詳細設計段階における対応状況（竜巻防護ネット）

設置許可段階	詳細設計段階	備考
<p>まとめ資料からの設計進捗点の抽出</p> <p>(記載について)</p> <ul style="list-style-type: none">・ 設置許可段階（まとめ資料）から設計進捗があった内容を抽出し、詳細設計段階における対応と対比した。・ 抽出結果を踏まえ、以下の3点に分類し備考欄に記載した。<ul style="list-style-type: none">①海水ポンプ室補強部材の設置及び非常用海水ポンプメンテナンス性（ポンプ吊上げ）確保のための竜巻防護ネットの配置設計進捗<ul style="list-style-type: none">【例】フレーム基数の変更（5基⇒4基） 大梁の支持位置変更（プラケット廃止）②設置許可段階での説明事項を踏まえた耐震及び強度計算方針の設定並びに方針に基づく設計進捗<ul style="list-style-type: none">【例】構造強度評価フロー図の設定 ゴム支承に係る特性試験を踏まえた剛性の設定③記載適正化（内容に変更なし）	<p>詳細設計段階における対応</p>

図3 竜巻防護ネットの概要図（北西側から見た場合）

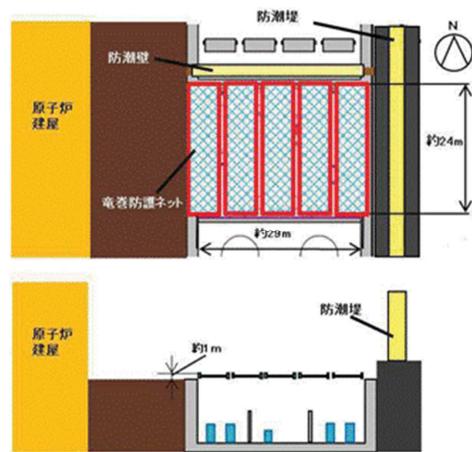
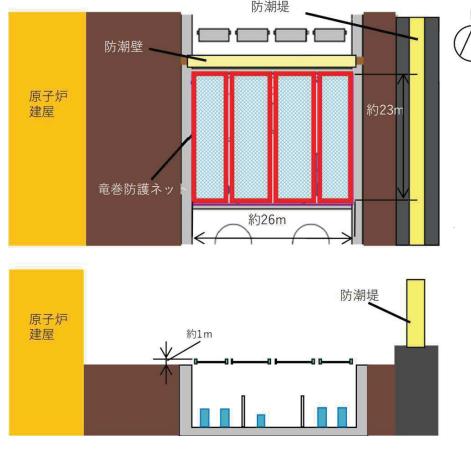
設置許可段階	詳細設計段階	備考
<p>【6条（竜巻）－別添1－添付3.7-4】</p>	<p>竜巻防護ネット取付け状態</p>	<p>分類① (フレーム基数の変更) 東西側壁補強に伴い東西方向開口幅が狭くなったことを詳細設計に反映した。</p> <p>分類② (ブラケットの廃止・支持壁変更) 東西側壁補強に伴うポンプメンテナンス性に影響を及ぼす可能性があるため、既設東西側壁にブラケットを設置し大梁を支持するとしていた構造から、補強する南側隔壁にて大梁を支持する構造とした。</p>

図5 竜巻防護ネットの配置（俯瞰図）

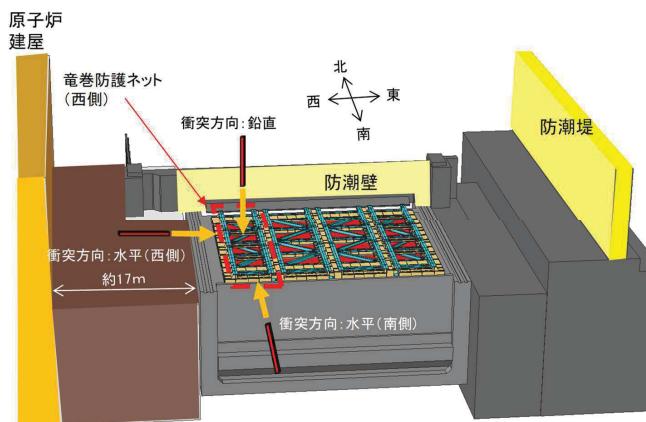
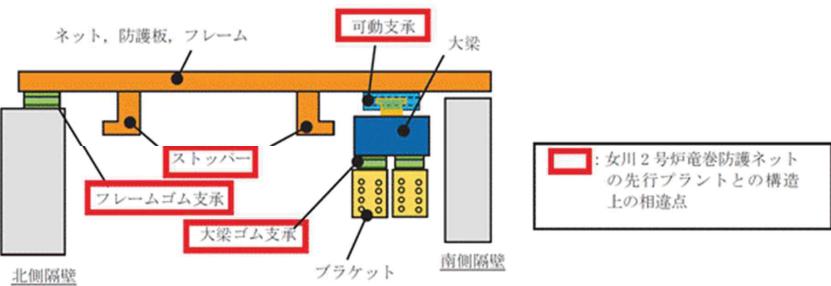
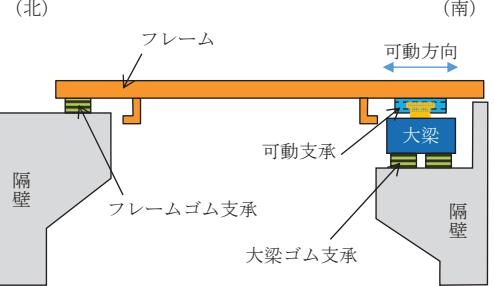
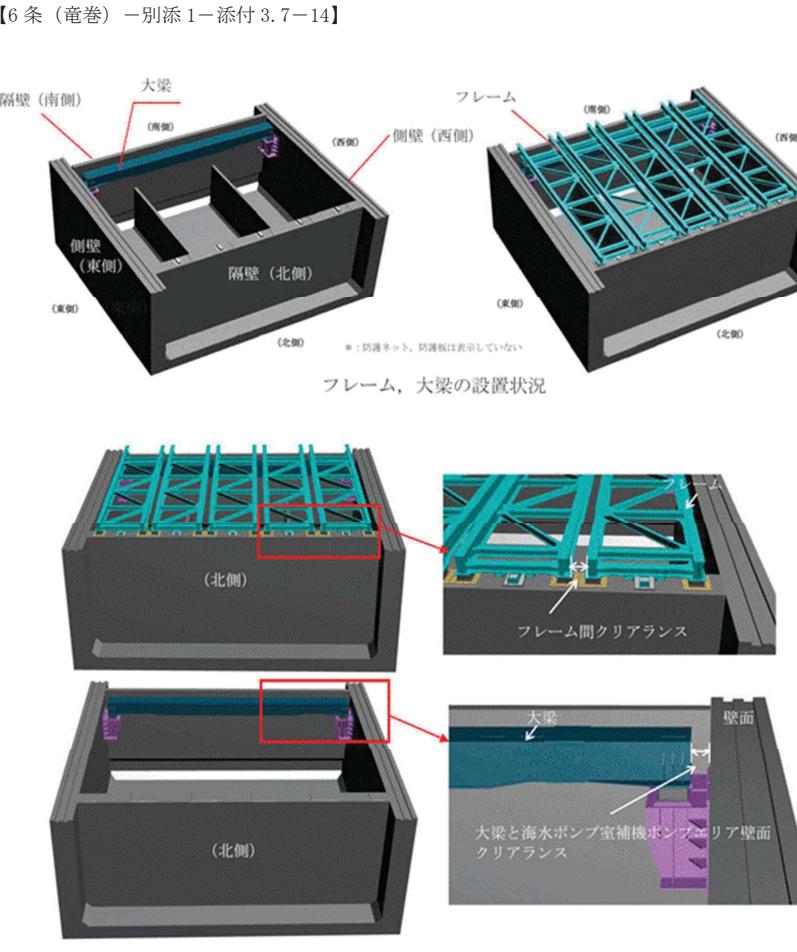
設置許可段階	詳細設計段階	備考
<p>【6条（竜巻）－別添1－添付3.7-6】</p>  <p>図4 竜巻防護ネットの配置（平面図）</p>	 <p>図4 竜巻防護ネットの配置（平面図）</p>	<p>分類① (フレーム基数の変更) 東西側壁補強に伴い東西方向開口幅が狭くなつたことを詳細設計に反映した。</p>

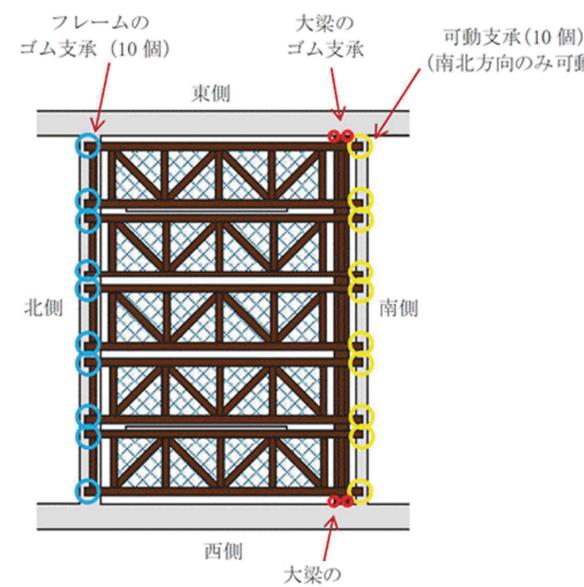
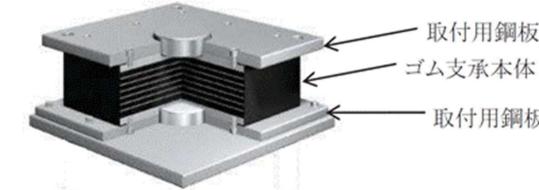
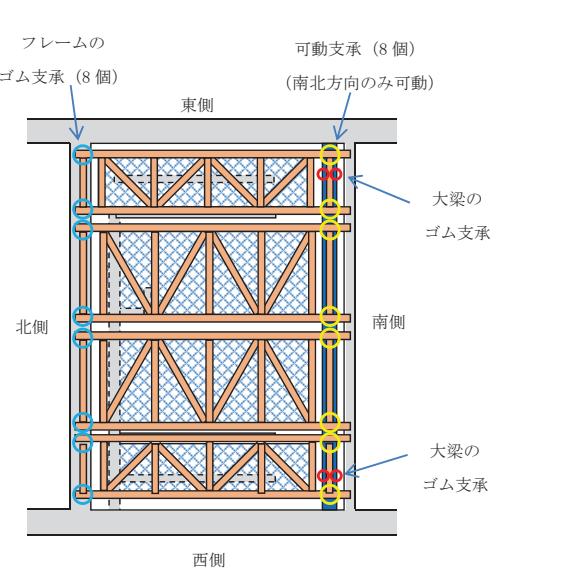
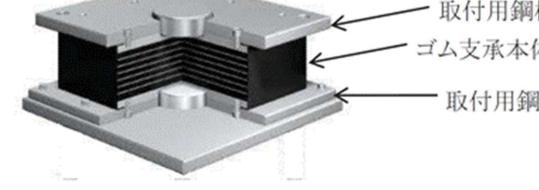
設置許可段階	詳細設計段階	備考
<p>【6条（竜巻）一別添1－添付3.7-9】</p>  <p>図7 竜巻防護ネットの構造（イメージ）</p>	 <p>図7 竜巻防護ネットの構造（イメージ）</p>	<p>分類① (フレーム基数の変更) 東西側壁補強に伴い東西方向開口幅が狭くなったことを詳細設計に反映した。</p>
<p>【6条（竜巻）一別添1－添付3.7-11】</p> <p>ネットを取り付けるフレームは、主桁、横補強材、プレースで構成され、主桁と横補強材で区切られるセル毎にネットを支持する。1台のフレームに対して、セルは4つとし、5台のフレームで海水ポンプ室のほぼ全域を覆う構造とする。</p>	<p>ネットを取り付けるフレームは、主桁、横補強材、プレースで構成され、主桁と横補強材で区切られるセル毎にネットを支持する。1台のフレームに対して、セルは4つとし、4台のフレームで海水ポンプ室のほぼ全域を覆う構造とする。</p>	<p>分類① (フレーム基数の変更) 東西側壁補強に伴い東西方向開口幅が狭くなったことを詳細設計に反映した。</p>
<p>【6条（竜巻）一別添1－添付3.7-13】</p> <p>3.5.2 構造設計</p> <p>ネット（金網部）及びフレームで発生した荷重は、海水ポンプ室補機ポンプエリアの壁面に伝達する構造とする。</p> <p>海水ポンプ室の壁面のうち、隔壁（南側）は厚さ0.6mであり、荷重に対して十分な強度を確保できない可能性があるため、十分な厚み（厚さ2m）がある側壁（東側）及び側壁（西側）にプラケットを取り付け、大梁を設置することで、フレームを支持する。もう一方の指示は厚さ1.5mの隔壁（北側）にて実施する。</p> <p>以上により、十分な厚みがあり強度が確保できる隔壁（北側）と側壁（東側、西側）で荷重を受ける構造とする。</p>	<p>ネット（金網部）及びフレームで発生した荷重は、海水ポンプ室補機ポンプエリアの壁面に伝達する構造とする。</p> <p>海水ポンプ室の南側隔壁に大梁を設置することで、フレームに支持する。もう一方の支持の厚さ1.5mの北側隔壁にて実施する。</p> <p>以上により、十分な厚みがあり強度が確保できる北側隔壁と南側隔壁で荷重を受ける構造とする。</p>	<p>分類① (プラケットの廃止・支持壁変更) 東西側壁補強に伴うポンプメンテナンス性に影響を及ぼす可能性があるため、既設東西側壁にプラケットを設置し大梁を支持するとしていた構造から、補強する南側隔壁にて大梁を支持する構造とした。</p>

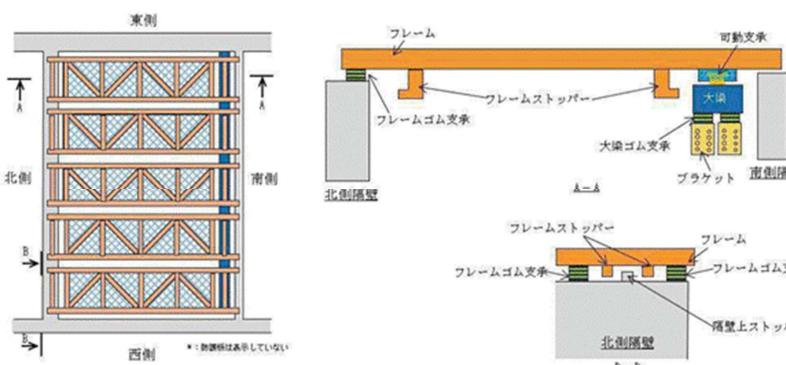
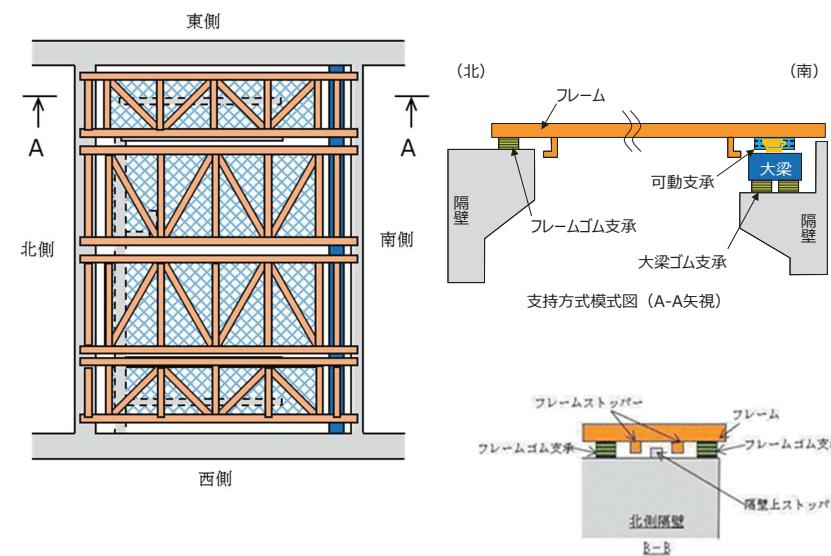
設置許可段階	詳細設計段階	備考
<p>【6条（竜巻）－別添1－添付3.7-31】</p>  <p>図16 スッパーイメージ図</p>	 <p>図16 スッパーイメージ図</p>	<p>分類① (フレーム基数の変更) 東西側壁補強に伴い東西方向開口幅が狭くなったことを詳細設計に反映した。</p> <p>分類① (プラケットの廃止・支持壁変更) 東西側壁補強に伴うポンプメントナンス性に影響を及ぼす可能性があるため、既設東西側壁にプラケットを設置し大梁を支持するとしていた構造から、補強する南側隔壁にて大梁を支持する構造とした。</p> <p>分類② (ゴム支承の結合条件の設計進捗) 設置許可段階における説明事項及びゴム支承の特性試験結果を踏まえ、衝突解析におけるゴム支承の解析条件について、ばね支持による3方向弹性とした。</p>

第3.2-3図 海水ポンプ室の地震応答解析モデル図（1/2）

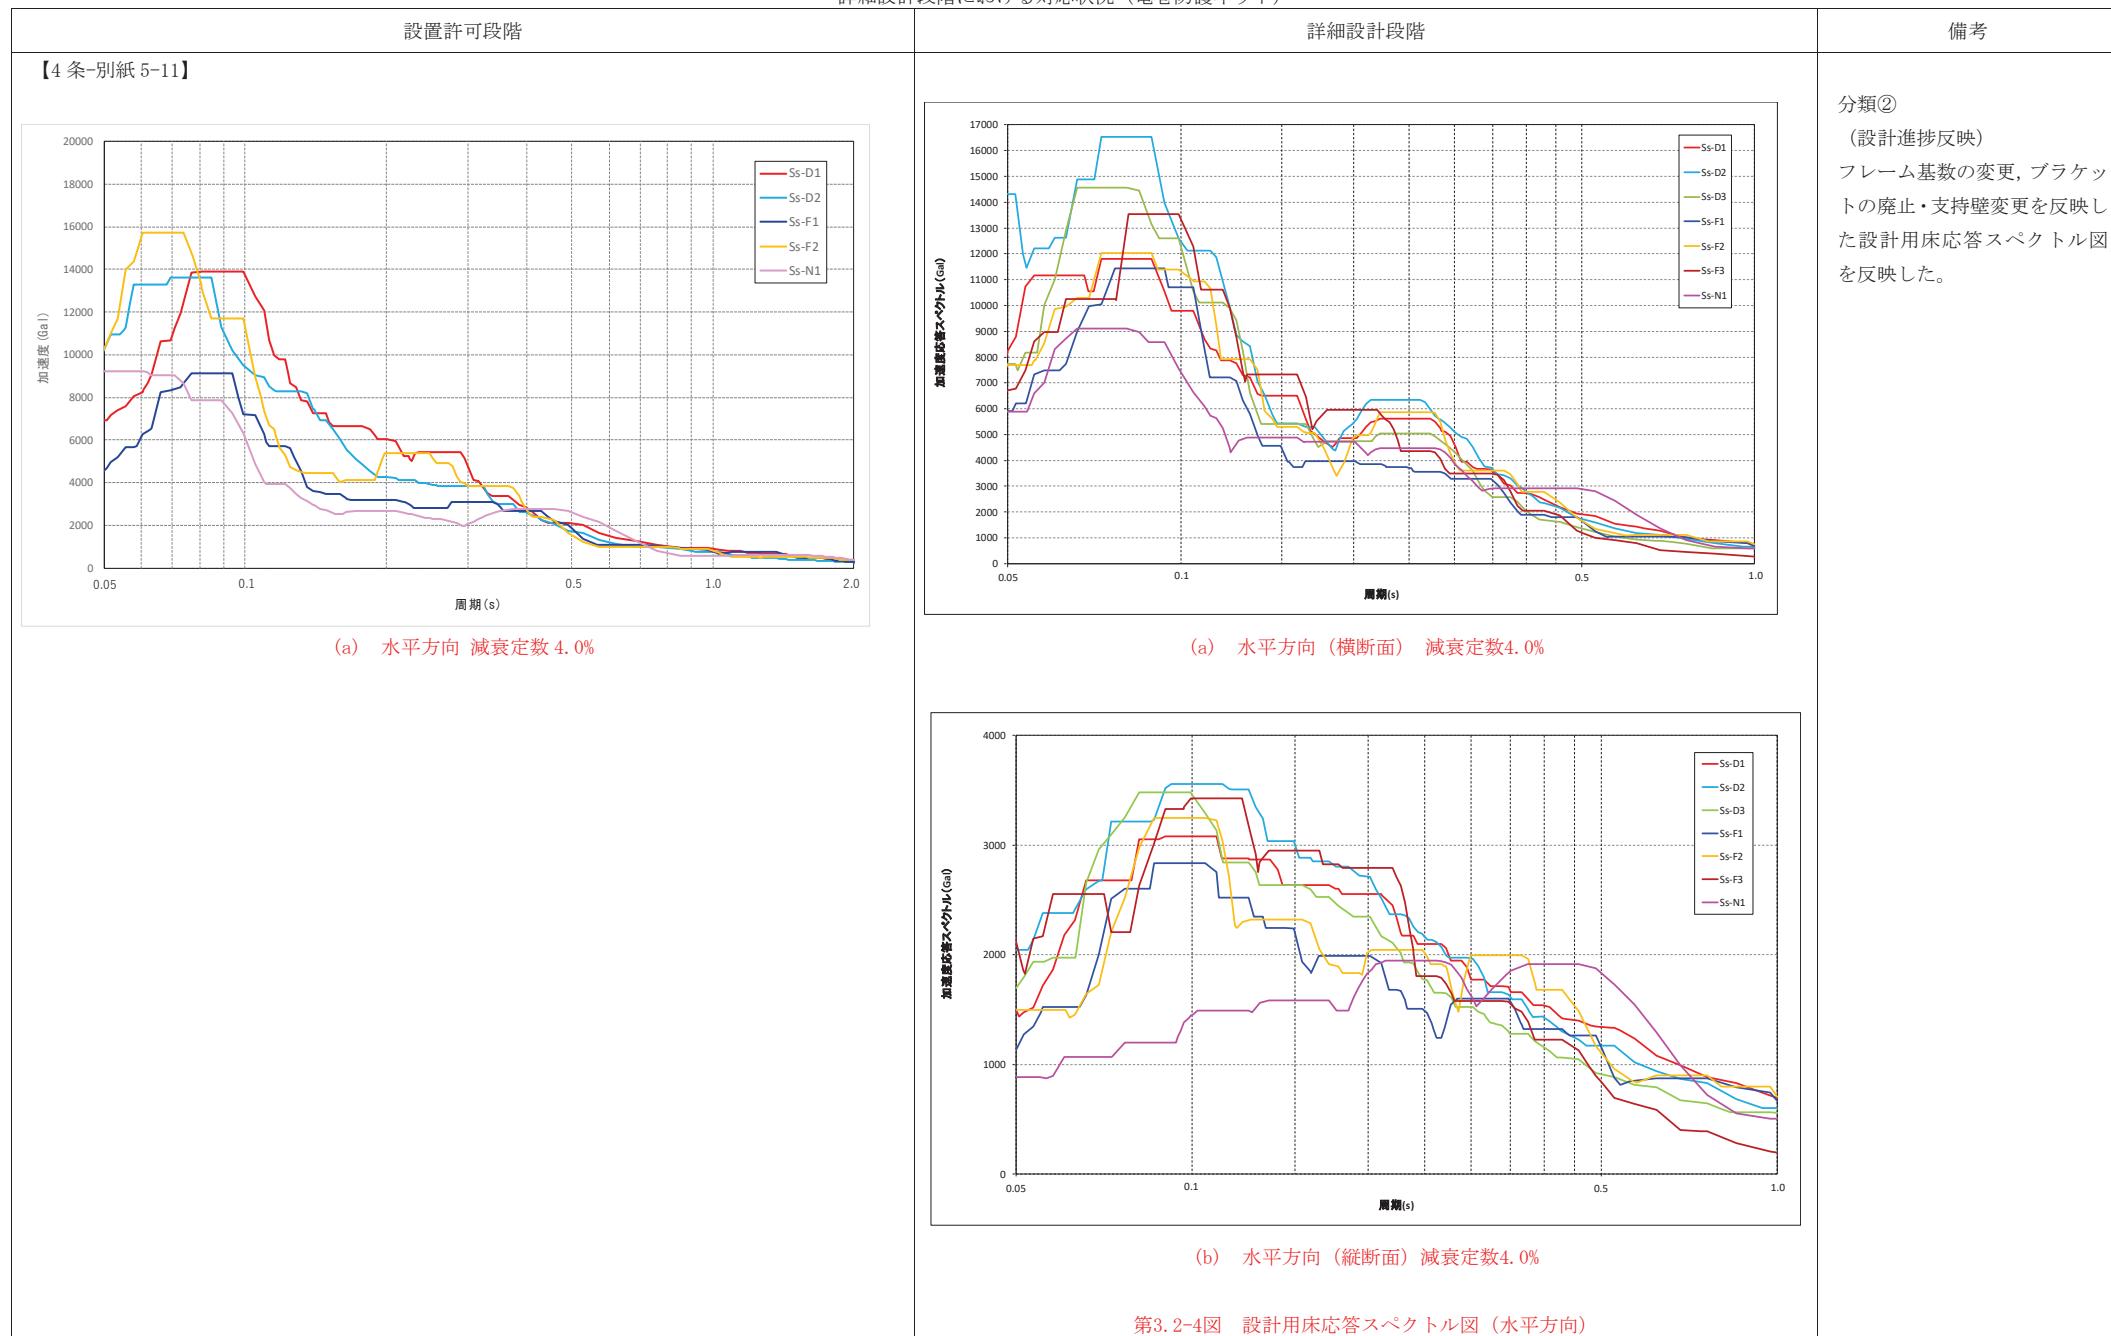
設置許可段階	詳細設計段階	備考
<p>【4条-別紙5-10】</p>  	  <p>(a) 横断面</p>	<p>分類② (フレーム基数の変更、プラケットの廃止・支持壁変更) フレーム基数の変更、プラケットの廃止・支持壁変更を反映した海水ポンプ室の解析モデル図を反映した。</p> <p>分類② (水平2方向地震波の使い分け) 横断面より得られる設計用床応答スペクトルと、縦断面より得られる設計用床応答スペクトルを耐震計算に適用した。 (階層包絡した地震波を適用) 節点を階層包絡することに伴い、竜巻防護ネットの評価に用いる節点を選定した。</p>

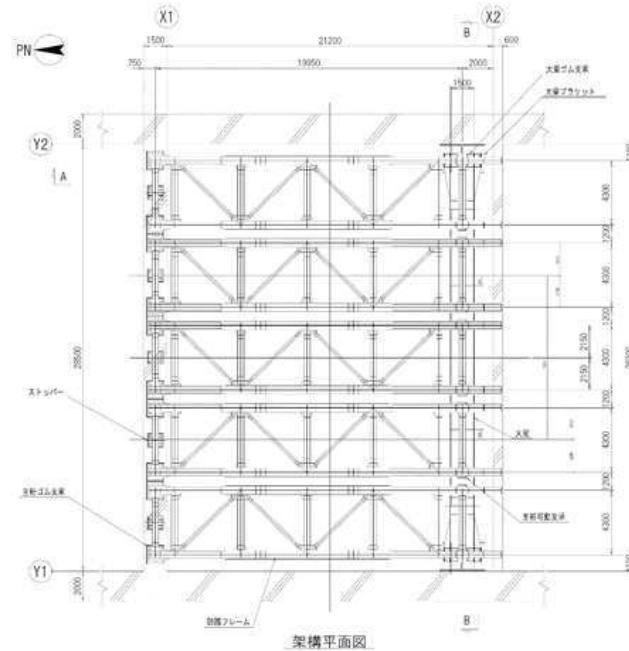
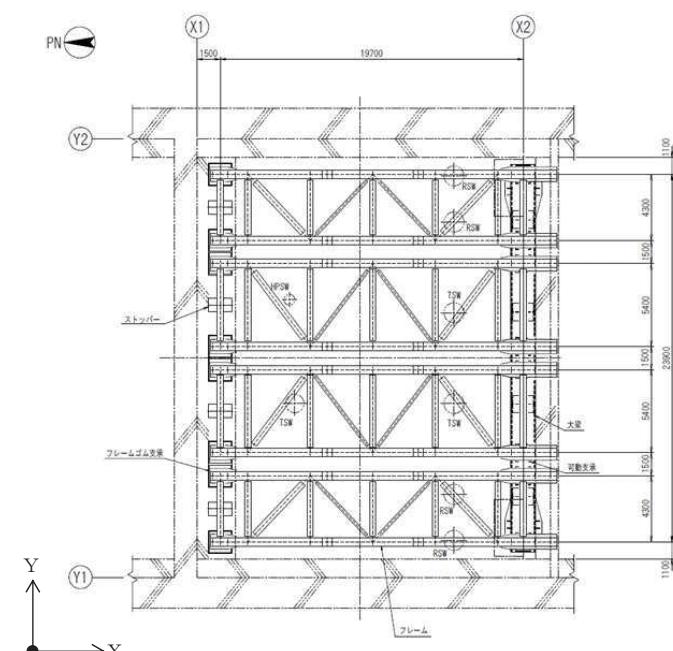
設置許可段階	詳細設計段階	備考
<p>【4条別紙5-20】</p>  <p>(a) 大梁 水平X方向1次</p>	 <p>(a) 大梁 水平X方向1次</p>	<p>分類① (フレーム基数の変更、プラケットの廃止・支持壁の設計進捗)</p>
 <p>(b) 大梁 水平Y方向1次</p>	 <p>(b) 大梁 水平Y方向1次</p>	<p>分類② (部材断面積の設計進捗) 竜巻防護ネットの設計進捗を反映した解析モデルによる固有周期への影響を反映した。</p>
 <p>(c) 大梁 鉛直Z方向1次</p>	 <p>(c) 大梁 鉛直Z方向1次</p>	
<p>第3.4-1図 モード図 (1/2)</p>		<p>第3.4-1図 モード図 (1/2)</p>
